Van: [redacted]
Verzonden: maandag 5 maart 2018 14:39
Aan: [redacted]
Onderwerp: Re: Aanvraag terrasuitbreiding Martelaarsgracht 22
Bijlagen: aangepastverzoekterrasMartelaarsgracht20-22.pdf

Verzoek tot wijziging terras Martelaarsgracht 20-22

Terrastekening

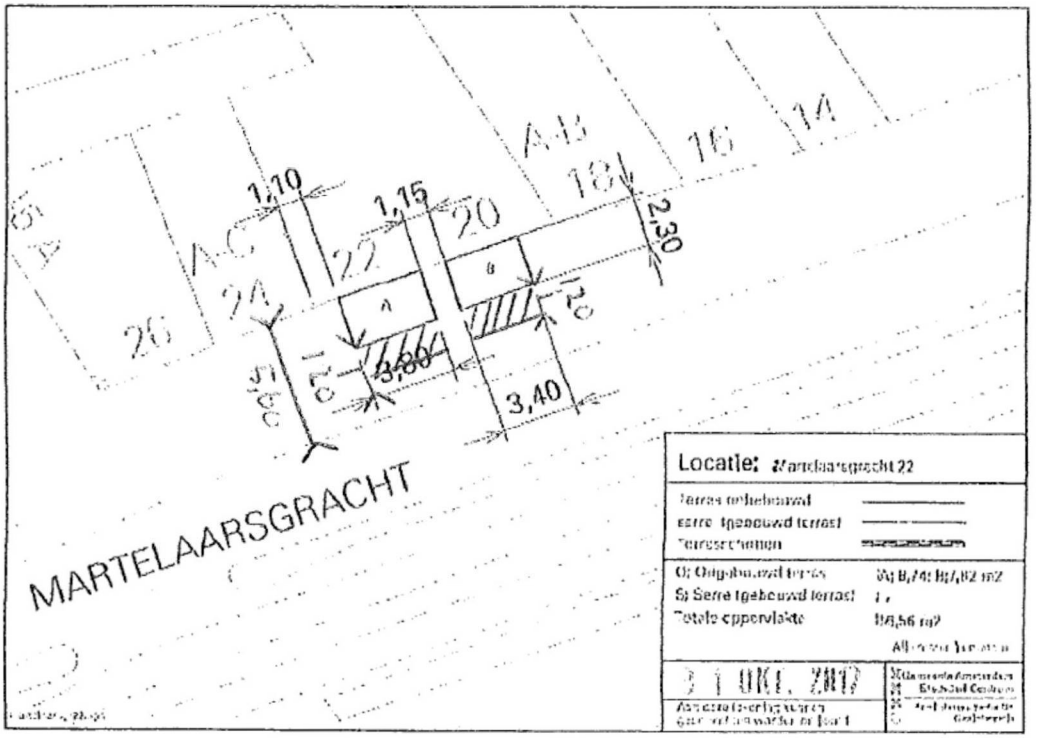
Uw aanvraag past niet binnen het terrassenbeleid. De maximale diepte van het een terras mag 3,5 meter zijn. U vraagt een terras aan met een diepte van 3,6 meter diep. Er zijn nu drie mogelijkheden:

- Een nieuwe terrastekening met daarop ingetekend een terras dat past conform het terrassenbeleid.

Terras A en B hebben een diepte van 230 cm. Deze willen wij verruimen naar 350 cm. De afstand van gevel naar stoeprand bedraagt 560 cm. Hierdoor blijft er nog 210 cm vrije looprulmte over. De rest van de afmetingen blijven ongewijzigd. Hiermee voldoet het nieuwe terras aan de regels van het APV en het geldende terassenbeleid.
